CONCEPTO TÉCNICO No CT - 4487 *OKB*
**Revisión de Estudio Particular de Respuesta Local
de Amplificación de Ondas Sísmicas
Artículo 7 - Decreto 193 de 2006**

ENTIDAD SOLICITANTE: Ignacio Restrepo Manrique
LOCALIDAD: 8. Kennedy
BARRIO: Alqueria la Fragua Norte
PROYECTO: **EDIFICIO CAMARA Y COMERCIO. Av. 68 – Calle 30 Sur**
DIRECCIÓN: Avenida 68 No 30-15 Sur
UPZ: 45. Carvajal
TIPO DE RIESGO: Sísmico
EJECUTOR: LFO Ingenieros de Suelos Ltda
FECHA DE EMISION: Septiembre 28 de 2006

El presente concepto técnico corresponde a la primera revisión realizada por la Dirección de Prevención y Atención de Emergencias, del Estudio de Suelos y Análisis de Cimentaciones para el Edificio de la Cámara y Comercio a construirse en la Avenida 68 con Calle 30 Sur, en el cual en el Anexo C Microzonificación, se incluye el Estudio Particular de Respuesta Local de Amplificación de Ondas Sísmicas en cumplimiento a lo estipulado en el Decreto 193 de 2006.

Figura 2. Espectro de diseño recomendado.

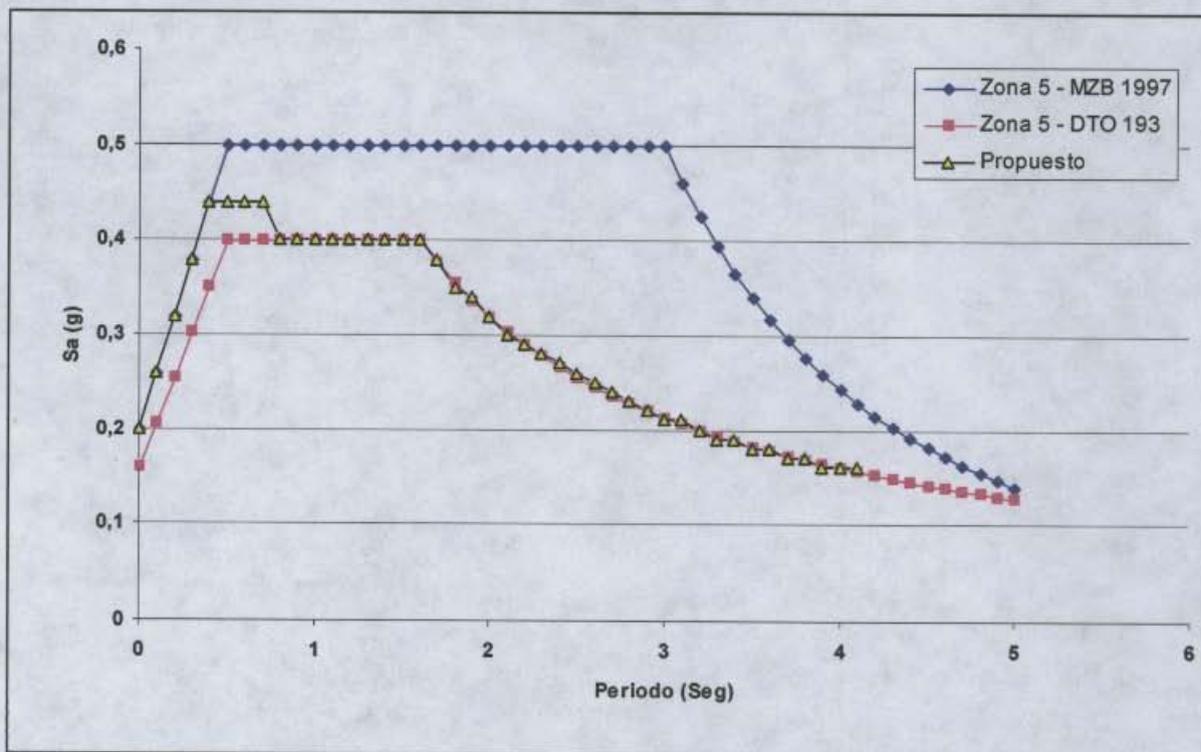
En la figura 3.15 del estudio que se reproduce en la figura 2, se presenta el espectro propuesto el cual tiene valores de aceleración espectral de la zona 5 (MZB-1997) hasta 0.4 segundos, de 0.4 segundos hasta 0.75 segundos se recomienda utilizar una valor de aceleración espectral de 0.44. A partir de 0.8 segundos, los valores de aceleración espectral son iguales a los coeficientes espectrales mínimos para el diseño exigidos dentro del decreto 193 de 2006 para la zona 5.

El estudio cumple con este requerimiento.
